改善箇所説明図

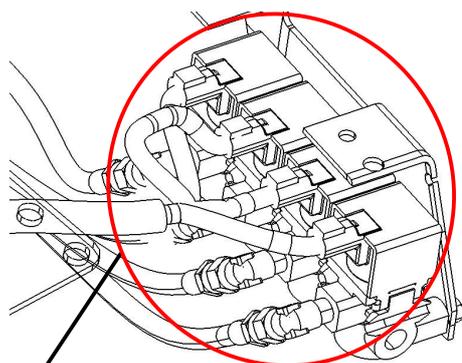
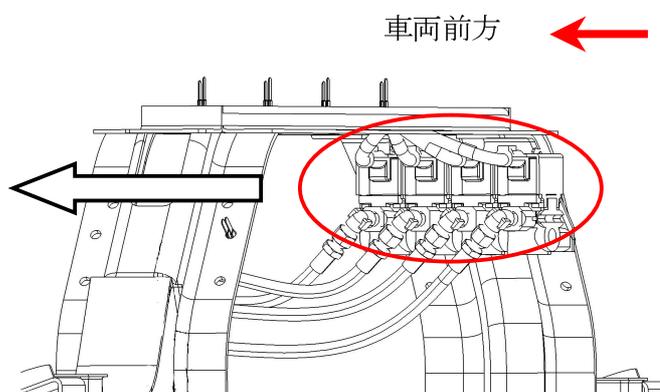
基準不適合発生箇所

VGS（可変翼式）ターボの可変翼を動かす電磁弁の配線が誤っているため、エンジンの作動状態に応じた適正な可変翼位置が得られず、ターボの過給圧が異常に上がる場合がある。この結果、エンジンの耐久寿命が短くなり、エンジン内部が破損するおそれがある。

改善の内容: 全車両、VGS（可変翼式）ターボの電磁弁配線を正規配策に修正すると共にエンジンを交換する。

識別：助手席前ダッシュボード左下のシリアルナンバープレート上部に緑色シールを貼付する。
